MUNICIPIO DI MURALTO

M E S S A G G I O N o 1 / 2 0 2 3

Richiesta di credito di CHF 162'000.00 concernente l'affinamento dello studio di fattibilità della Variante 1A al progetto base del nodo intermodale stazione Locarno-Muralto (misura PALoc2 CmP1.A)

APPROFONDIMENTO FUNZIONALE VARIANTE 1A

APPROFONDIMENTO FUNZIONALE VARIANTE 1A

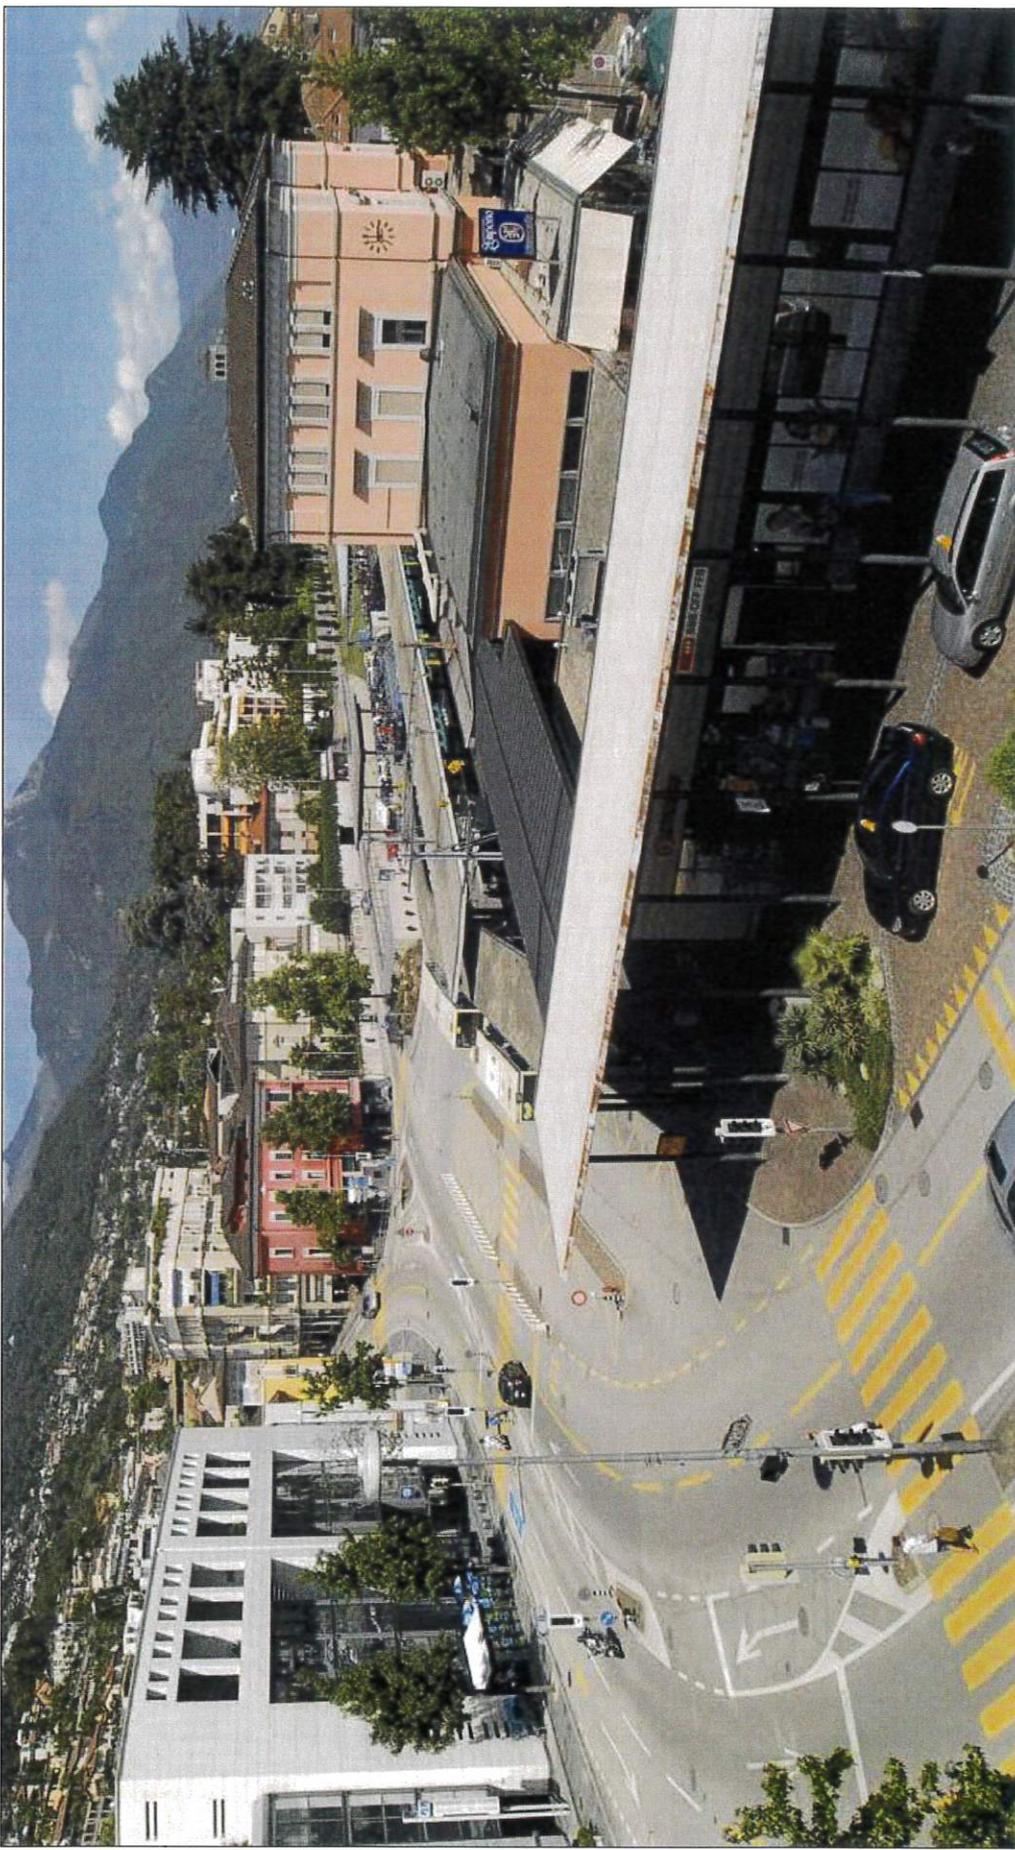
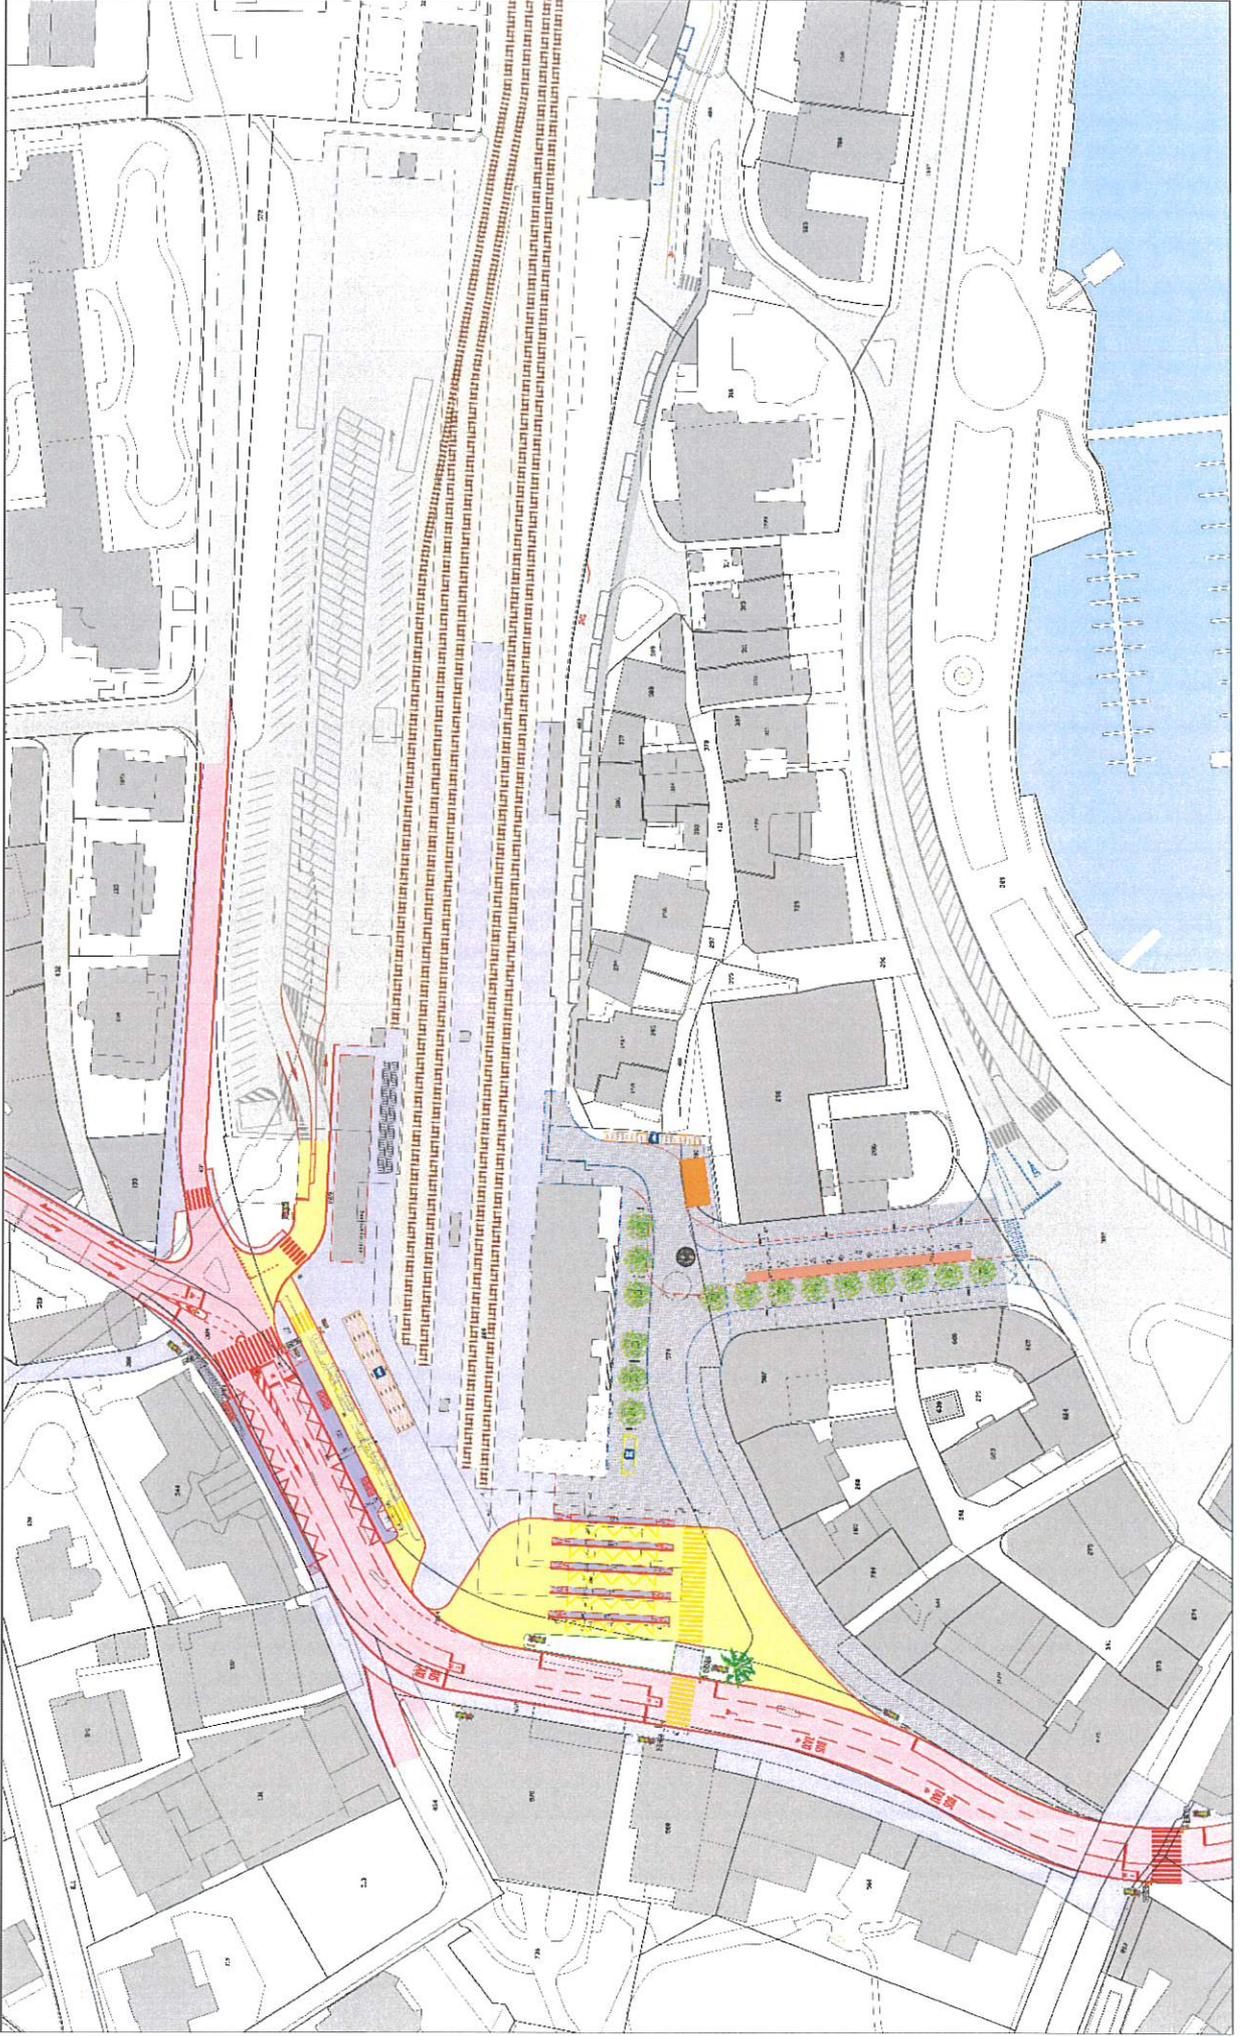
INCONVENIENTI

- necessità di rivedere la funzionalità delle relazioni pedonali, sia da/per l'interscambio TP, sia da/per la Città alta
- necessità di rivedere la funzionalità del nodo semaforizzato PAX (nodo più critico dell'asse dal punto del carico veicolare)
- necessità di rivedere la posizione del nuovo negozio APERTO
- necessità di rivedere l'impostazione edificatoria prevista da FFS

variante 1A

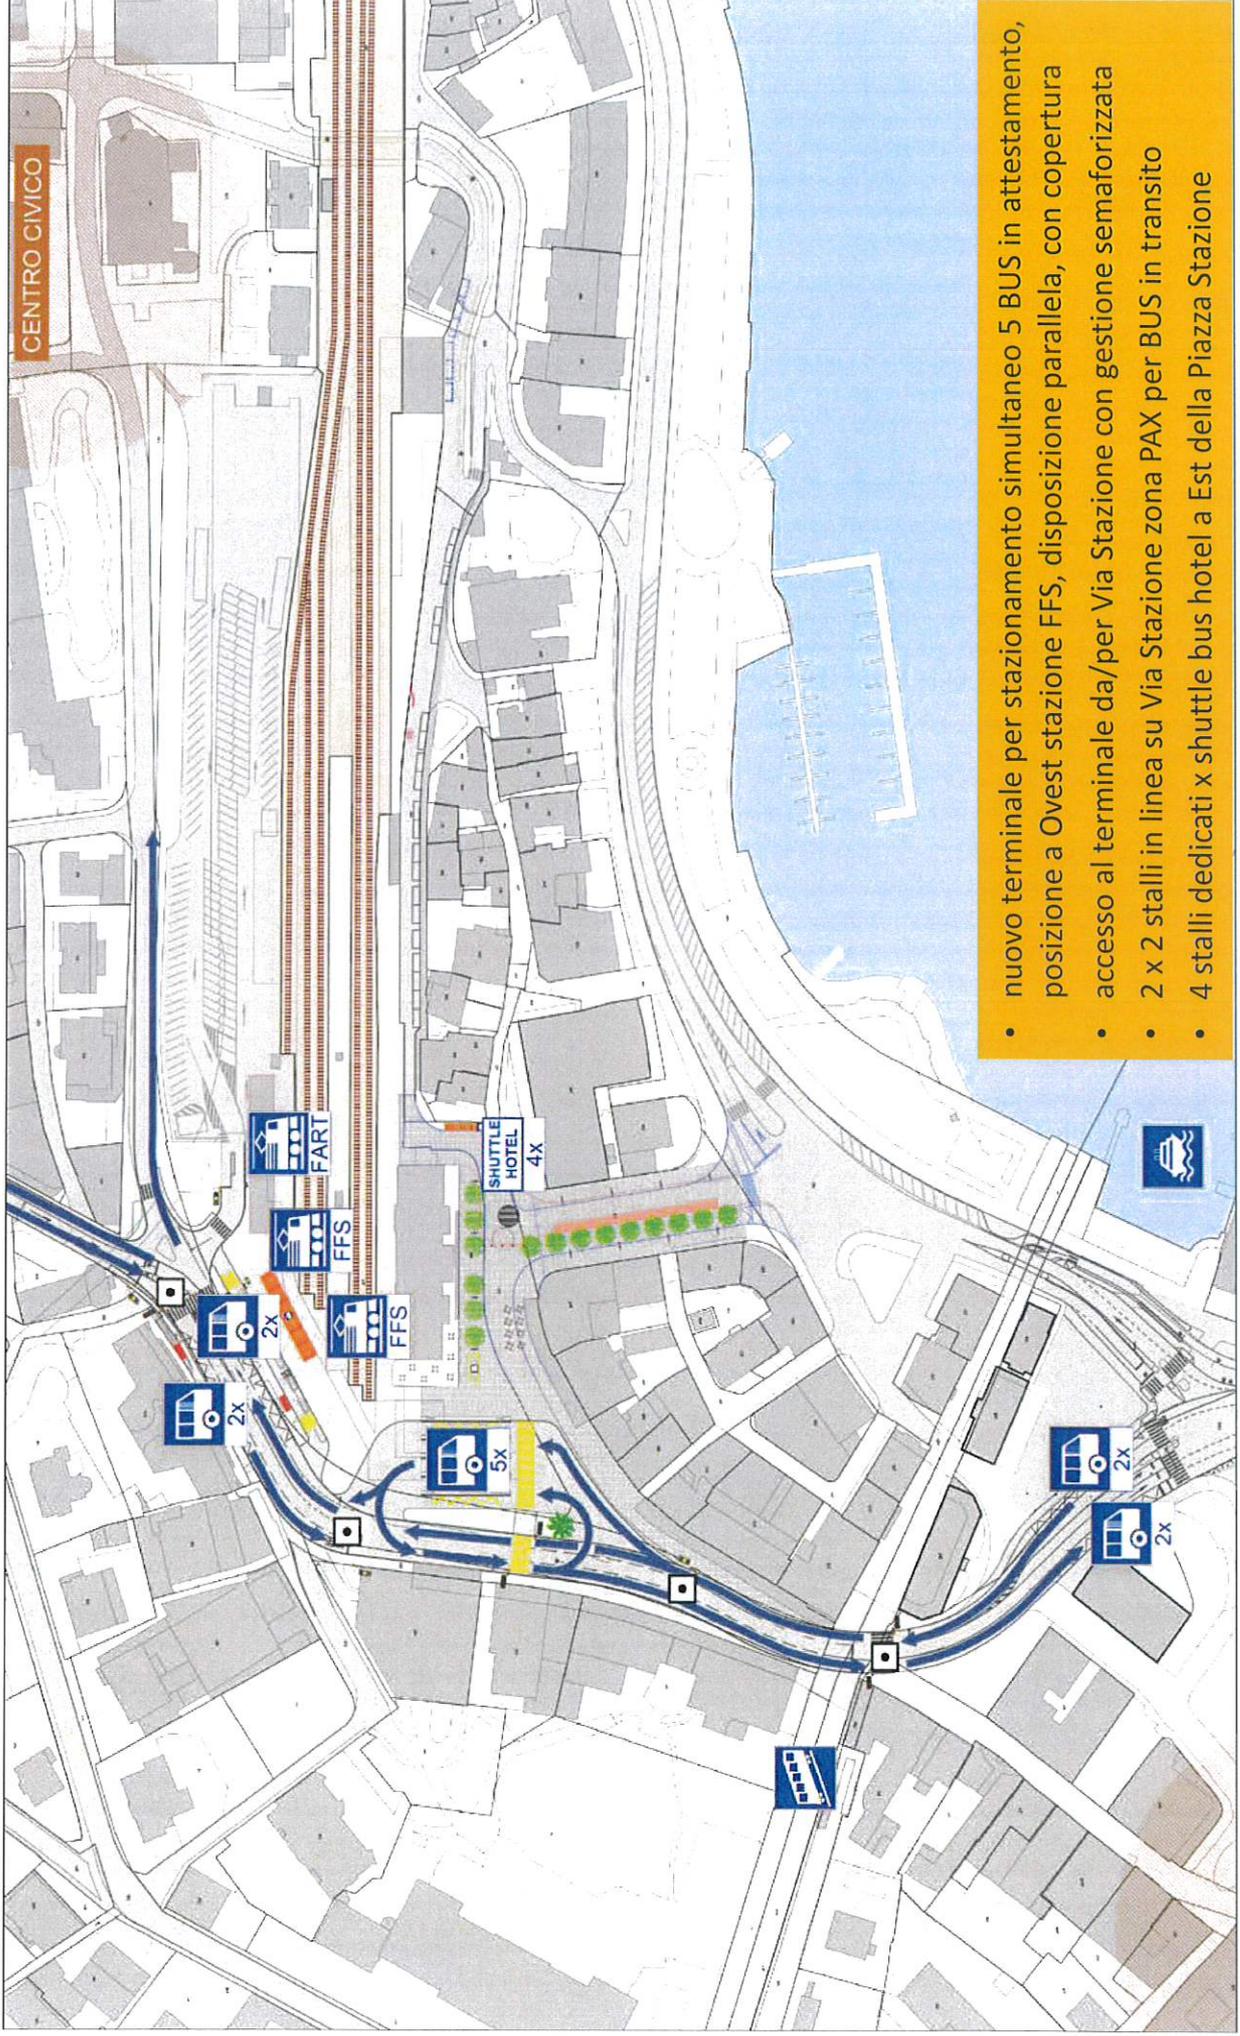
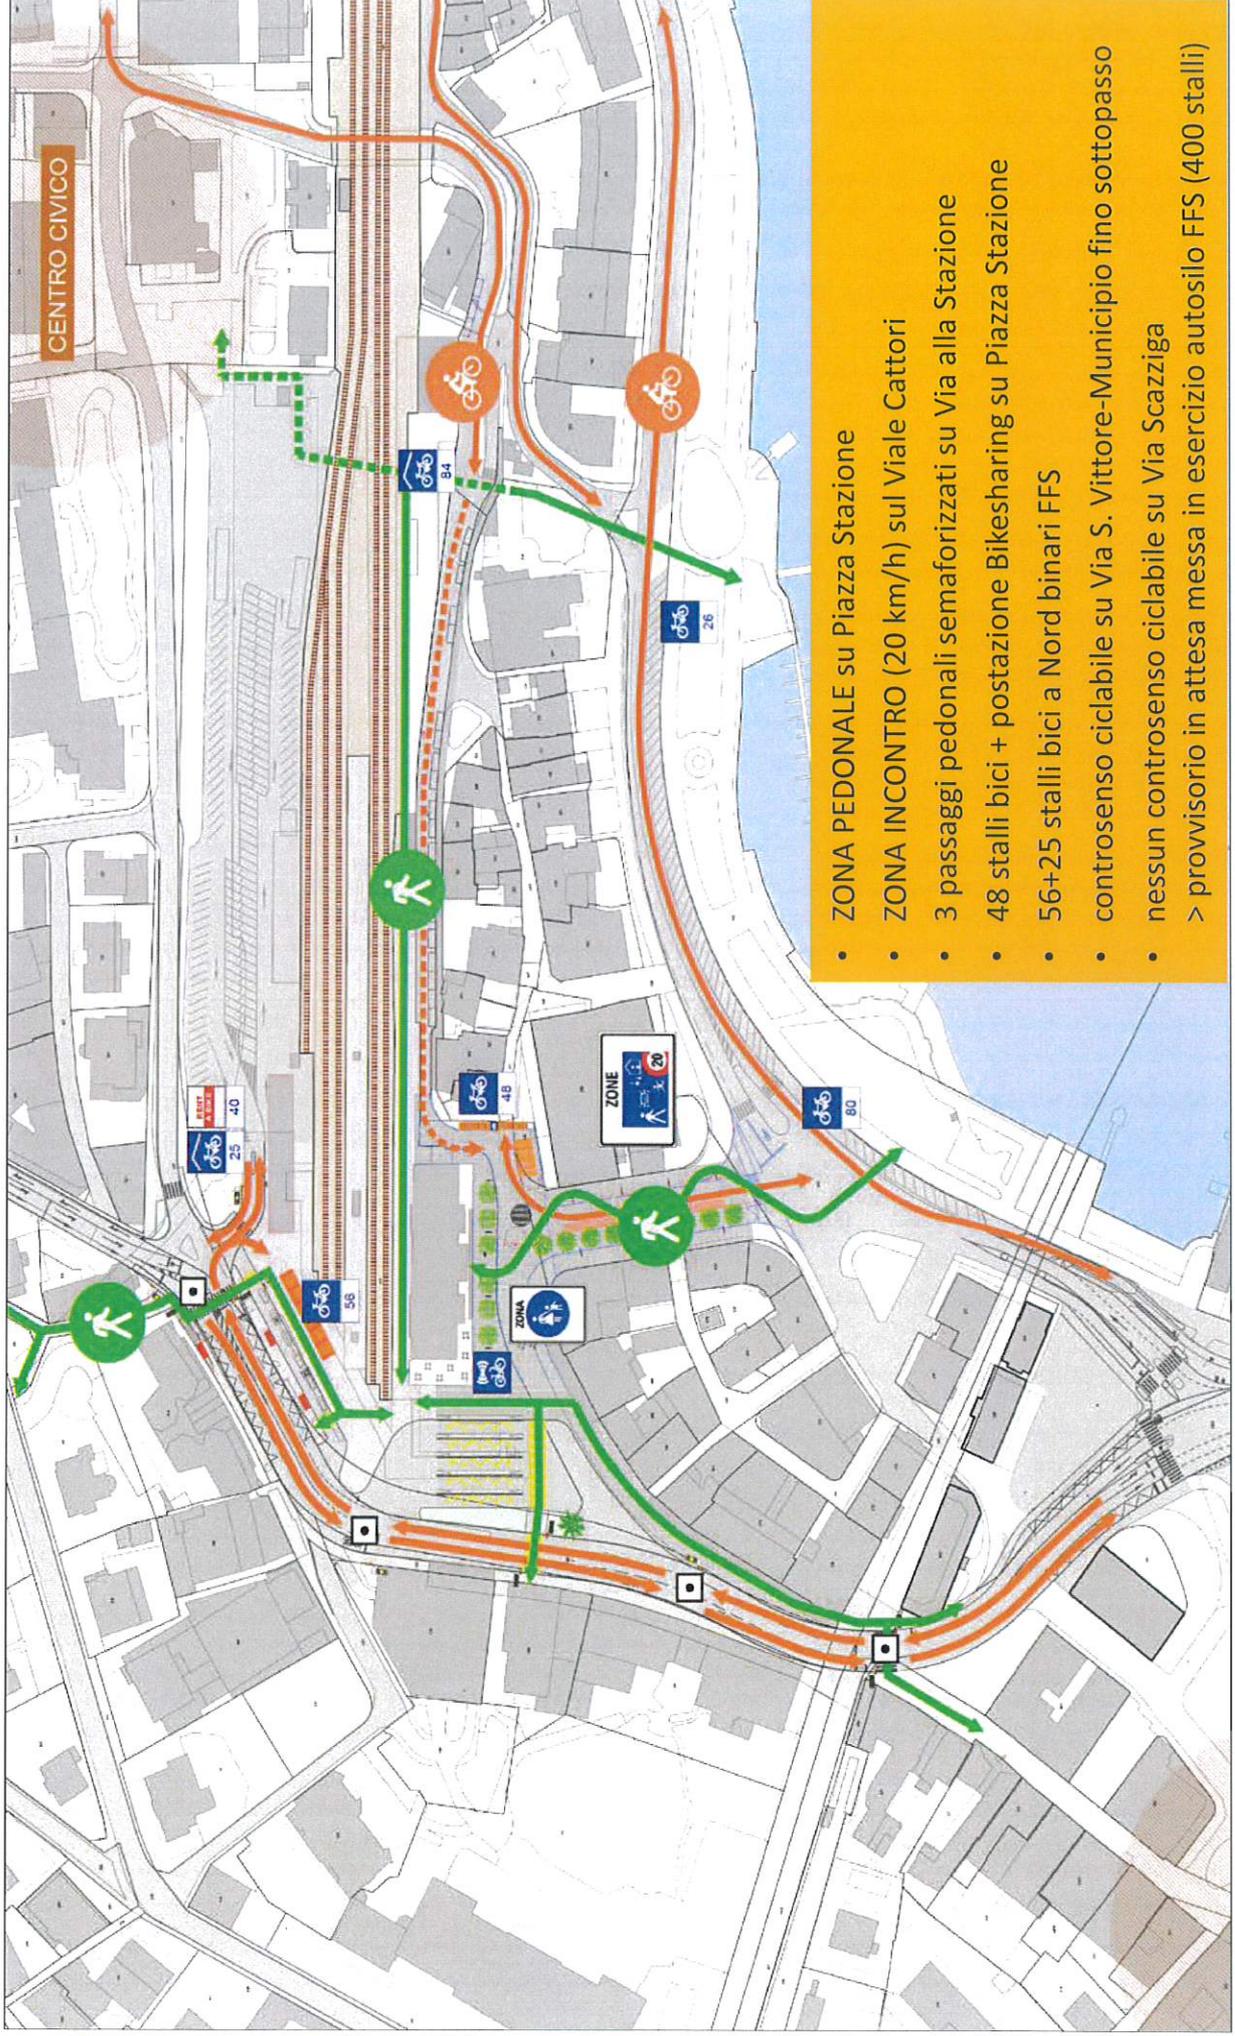
SM / SST

- la funzionalità dell'intero sistema di mobilità tramite simulazione dinamica, va verificata sia in relazione alla capacità dei nodi Debarcadere e PAX, sia in relazione alla conduzione dei flussi pedonali all'interno del comparto
- il tema della mobilità lenta e della conduzione / gestione dei flussi pedonali all'interno dell'area e da/per la Città appare come una criticità che deve essere approfondita e verificata
- il tema della gestione semaforizzata del nodo PAX e della conduzione del TP su gomma appare come una criticità che merita di essere approfondita e verificata
- l'inserimento urbanistico/architettonico del terminale BUS ed i rapporti con le volumetrie della stazione, le relazioni spaziali e i flussi non sono risolti e richiedono un approfondimento

FART/Autopostale

- la fattibilità di ridurre la fascia verde tra terminale e strada cantonale va verificata con l'obiettivo di recuperare una zona di stazionamento ulteriore per i veicoli di rinforzo durante la stagione estiva o in caso di manifestazioni/eventi particolari

LOCARNO

- le gestione degli attraversamenti di importanti flussi pedonali in superficie resta una criticità per l'intero progetto
- lo spostamento del flusso principale di pedoni da/per la Città verso il PP in zona Ramogna potrebbe risultare critico, sia per la sicurezza (zona di sosta limitata) sia per la conduzione del traffico veicolare (fase di verde per pedoni importante)
